## SERVICE INFO – INA 0138

# Τεντωτήρας 531 0851 10

## Τροποποιημένες προδιαγραφές

Εικόνα 1: 531 0777 10 – παλιά τροχαλία τάνσης (979743)

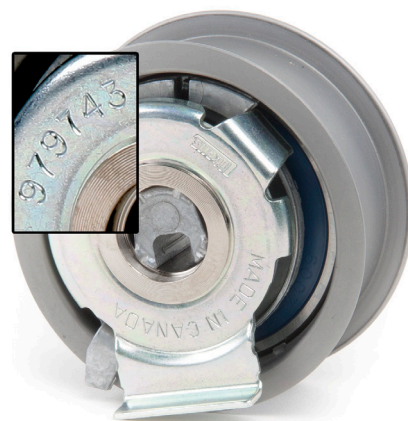
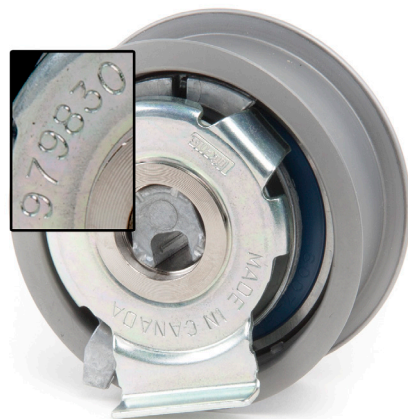
Λόγω των τροποποιημένων προδιαγραφών, ο τεντωτήρας 531 0851 10 αντικαθιστά τον τεντωτήρα 531 0777 10.

Η μοναδική εξωτερική διαφορά μεταξύ των δύο τεντωτήρων είναι ο αριθμός που είναι τυπωμένος στο πίσω μέρος τους (εικόνα 1 και εικόνα 2).

Η τοποθέτηση του τεντωτήρα με αριθμό 979743 στη θέση του τεντωτήρα με αριθμό 979830 δεν επιτρέπεται.

Εικόνα 2: 531 0851 10 – καινούρια τροχαλία τάνσης (979830)
